监理工程师通知单

工程名称：余姚市姚江科技投资开发有限公司（一期）615.6KWP 分布式光伏发电项目
编号：CZZH-YJKJYQ-TZ-006

主题：现场施工质量缺陷整改事宜

(图2)

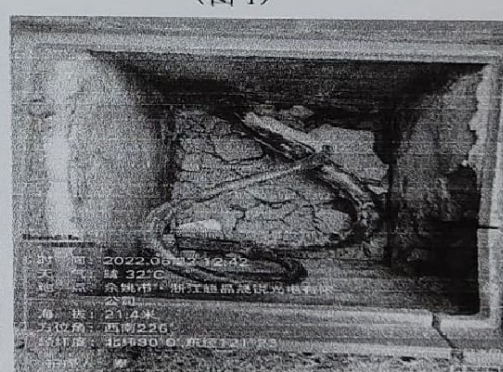
- 1、下墙竖直桥架固定横撑间距跨度较大。（图 1）
- 2、下墙竖直桥架固定横撑缺少膨胀螺栓固定。（图 2）
- 3、下墙桥架孔口未做防火封堵。（图 3）
- 4、下墙电缆穿管埋深尺寸不够，用手套做防火封堵，未用防火泥封堵。（图 4）
- 5、电缆穿管，电缆并镀锌钢管过长，且未做喇叭口。（图 5）
- 6、电缆井太小电缆转弯处需要整改。（图 6）
- 7、下墙电缆绑扎不牢固，且绑扎跨度大。（图 7）
- 8、直流电缆穿管，镀锌软管管口未做保护。（图 8）
- 9、电缆桥架连接螺栓锈蚀。（图 9）
- 10、光伏支架锈蚀。（图 10）
- 11、防雷接地扁铁焊接未满焊。（图 11）
- 12、水泥墩破损部位需要修补。（图 12）
- 13、部分光伏支架切割未打磨、刷漆、防腐处理。（图 13）
- 14、电缆桥架未使用成品转弯头，制作弯头有毛刺，有划破电缆风险，需要整改。（图 14）
- 15、通讯电缆未穿管，未用挡板分隔。（图 15）
- 16、槽式桥架尺寸小，电缆外露。（图 16）
- 17、槽式桥架破损变形。（图 17）
- 18、电缆绑扎不规范。（图 18）
- 19、材料设备质量证明文件未保留，随意丢弃。（图 19）
- 20、防雷接地扁铁焊接未使用成品弯头。（图 20）

(图 21)

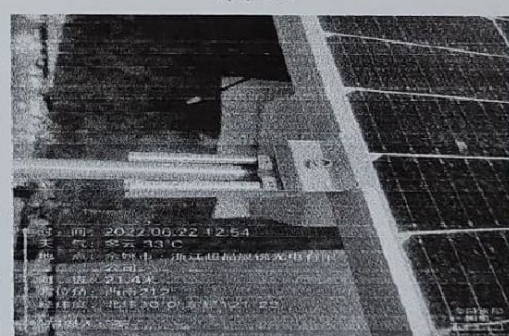
21、支架背拉长度不足使用两根短的导轨自攻丝拼接。(图 21)

(图 22)

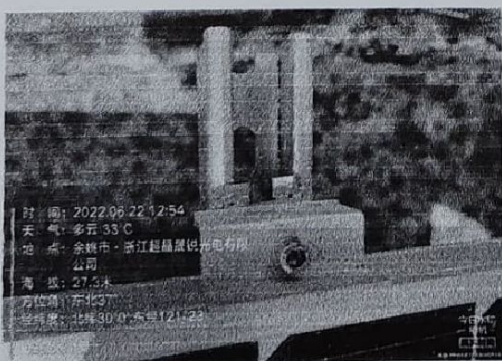
22、组件导电片锈蚀。(图 22)

(图 23)

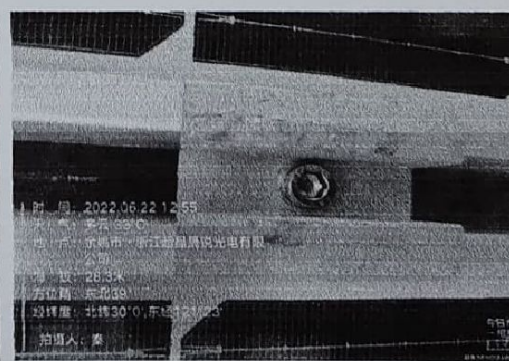
23、组件压块螺栓锈蚀。(图 23)

(图 24)

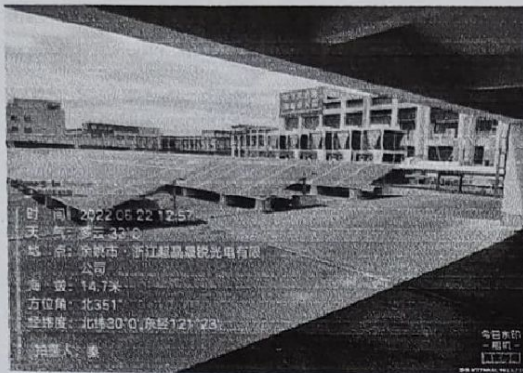
24、组件压块镀锌层掉漆。(图 24)

(图 25)

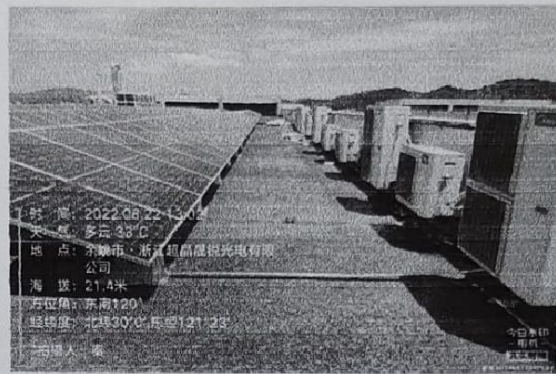
25、三号楼屋顶东面组件排布存在阴影遮挡风险,根据图纸和早上实际阴影遮挡情况调整组件容量。(图 25)
